令和4年度 第2回 大阪府河川構造物等審議会

**【資料 1】 「シールドトンネル工事の安全安心な
施工に関するガイドライン」を踏まえた
対応（施工、周辺的生活環境への配慮）**

2. 第1回河川構造物等審議会において確認を求められた事項

大阪層群の被圧水頭の分布について

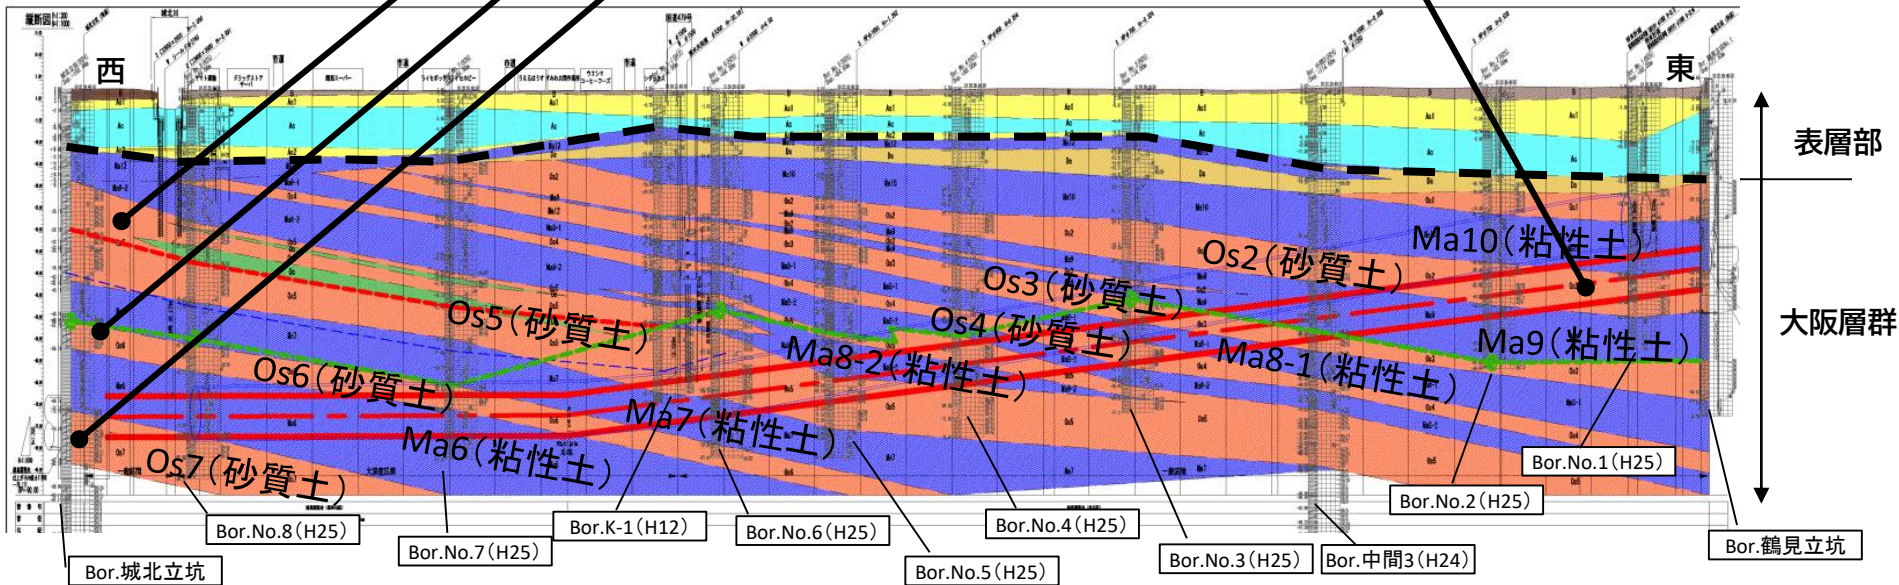
項目	鶴見調節池の対応状況
①	(地質調査) 大阪層群の被圧水頭の分布について	地質調査により大阪層群(Os2、Os5、Os6、Os7)の被圧水頭は、O.P-1.62m～O.P-3.88m(G.L-4.88m～-6.77m)であり、大きな水位差はありませんが、上層が高い傾向であることを確認しています。 (本資料P7)
②	(支障物調査) 近接して計画されている淀川左岸線延伸部への影響評価について	鶴見調節池が淀川左岸線延伸部の通過地盤に与える影響について評価し、淀川左岸線延伸部が鶴見調節池の通過地盤に与える応力と同程度の応力の増減が淀川左岸線延伸部に生じることを確認しています。 淀川左岸線延伸部の覆工の設計は、今後、道路事業者により実施されますが、地盤に生じる応力増減の程度は鶴見調節池と大きな差がなく、セグメントの耐力で対策が可能と考えています。 (本資料P8～10参照)
③	(覆工の設計) K型セグメントの抜出しに対する検討結果について	軸方向挿入型のK型セグメントの組立中に作用する施工時荷重による抜出しについて検討を実施し、PC鋼棒等の補強を行うことで抜出し防止が可能であることを確認しています。 K型セグメントの組立中に作用する施工時の荷重や抜出し防止対策については、セグメント形状、シールドマシンの仕様により異なることから、受注者が実施する設計において再検討のうえ対策することを契約書、仕様書等で義務付けます。(本資料P11参照)
④	(覆工の設計) 内水圧によるセグメントの目開きの検討結果について	セグメントに内水圧の影響が最も生じる条件(満水状態+土水圧が小)により、セグメントの継手部に生じる引張力を計算し、継手の許容引張応力以下になることを確認しています。 また、発生する目開き量については最大1.33mmとなり、許容値の3mmを満足しており、止水性は確保できると考えています。(本資料P12参照)

地質調査により大阪層群(Os2、Os5、Os6、Os7)の被圧水頭は、O.P-1.62m～O.P-3.88m(G.L-4.88m～G.L-6.77m)であり、大きな水位差はありません。

Os2被圧水位 OP-1.62m(G.L-5.12m)

Os5被圧水位 OP-1.91m(G.L-4.80m)

Os6被圧水位 OP-2.36m(G.L-5.25m)

Os7被圧水位 OP-3.88m(G.L-6.77m)

近接して計画されている淀川左岸線延伸部への影響評価について

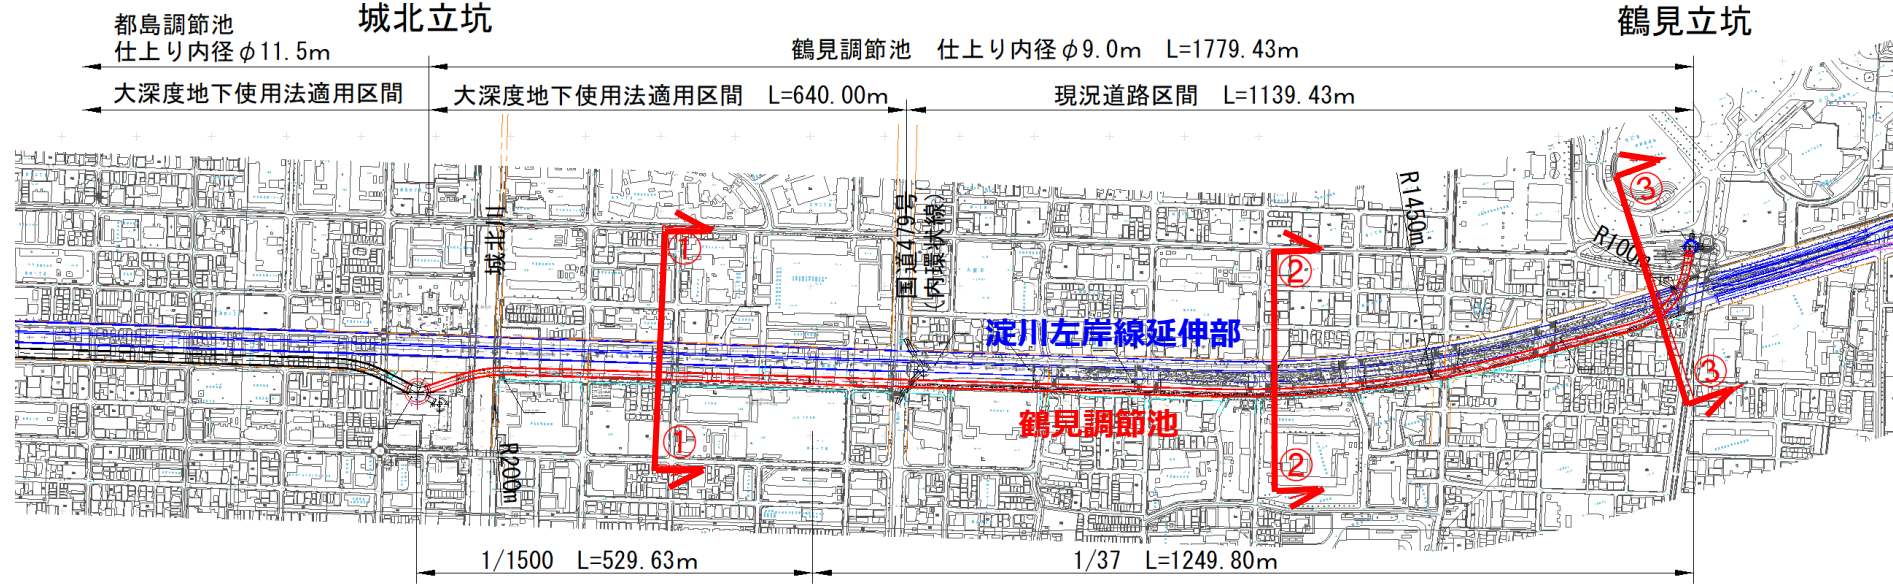
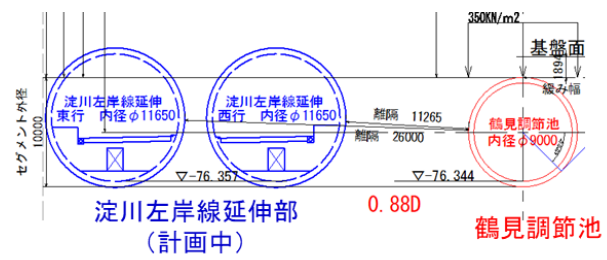
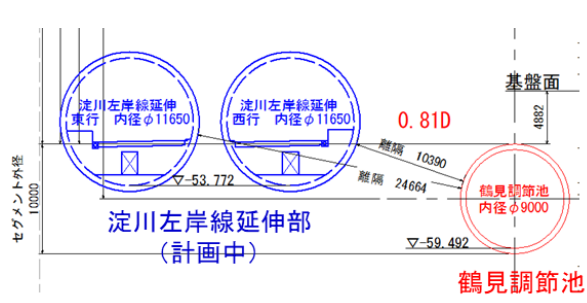
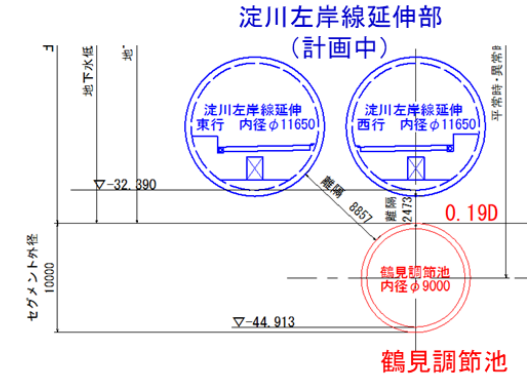
近接して計画されている淀川左岸線延伸部への影響評価について

鶴見調節池と淀川左岸線延伸部との近接施工による影響解析により、「鶴見調節池」のトンネルの周辺地盤に1.3%～-50.1%の地盤応力の変化が発生し、近接施工の有無により、セグメントに生じる荷重条件が変わることを確認しています。

この近接施工による荷重条件を考慮した場合にも、鶴見調節池のセグメントの許容応力度の範囲に収まることを確認しています。

鶴見調節池と淀川左岸線延伸部との近接施工による影響解析により、「淀川左岸線延伸部」のトンネルの周辺地盤には、7.9%～-29.3%の地盤応力の変化が発生し、近接施工の有無により、セグメントに生じる荷重条件が変わることを確認しています。

淀川左岸線延伸部のセグメントの詳細な設計は、今後、道路事業者により検討されますが、**淀川左岸線延伸部に生じる地盤応力の変化は、鶴見調節池(1.3%～-50.1%)に生じるものと大きな差は無く、セグメントの耐力で対策が可能な程度であると考えています。**
